改善箇所説明図

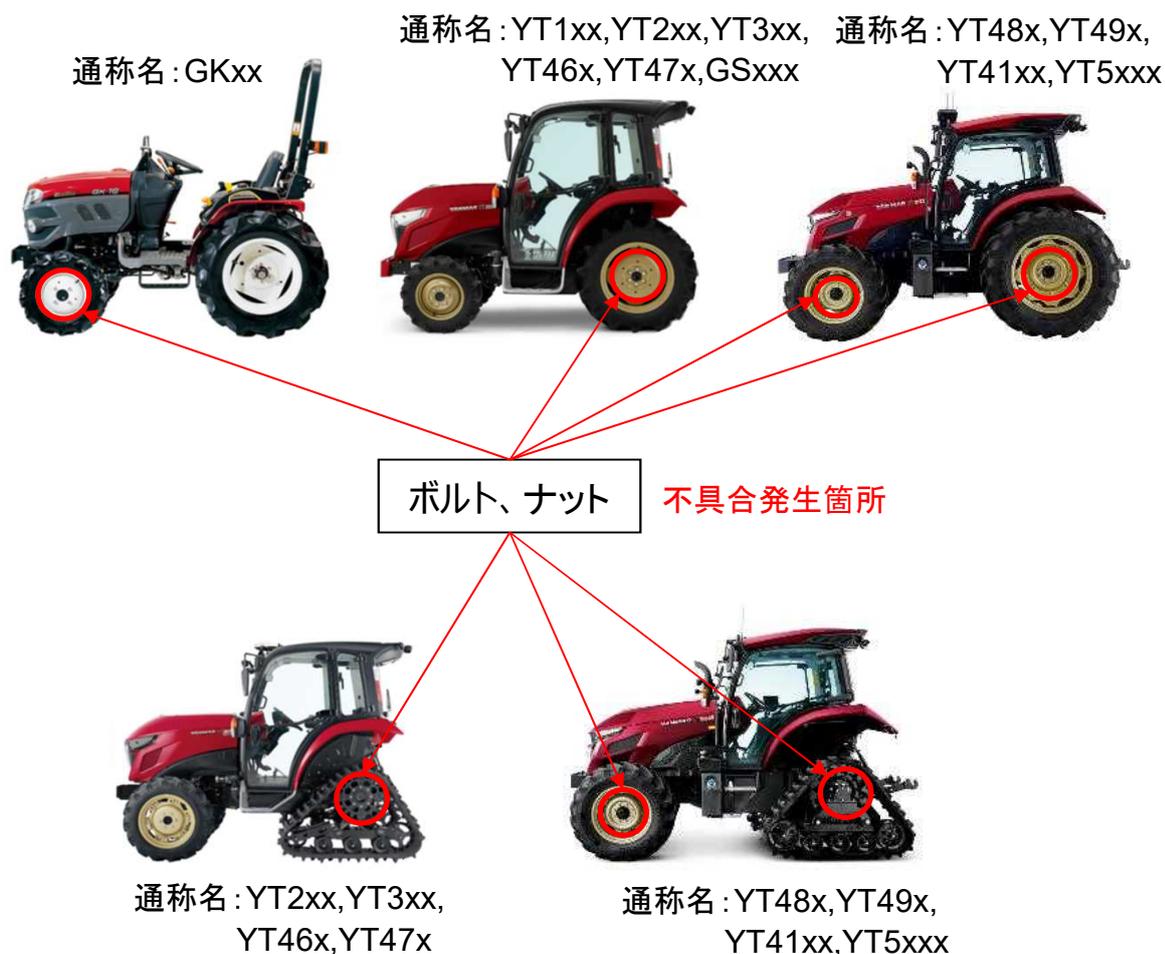
不具合発生箇所

農耕用トラクタのホイールボルト・ナット締結箇所において、製造方法が不適切な為、当該ボルト・ナットが緩むことがある。そのままの状態で作業を続けると、ボルト・ナットが脱落し、最悪の場合、脱輪するおそれがある。

改善内容

全車両、暫定対策としてボルト及びナットの締付トルクを確認し、緩んでいる場合は規定トルクで増し締めする。なお、恒久対策が決定次第、速やかに恒久対策を実施する。

は増し締め部品を示す。

識別

機体銘板に白ペンチェックで識別
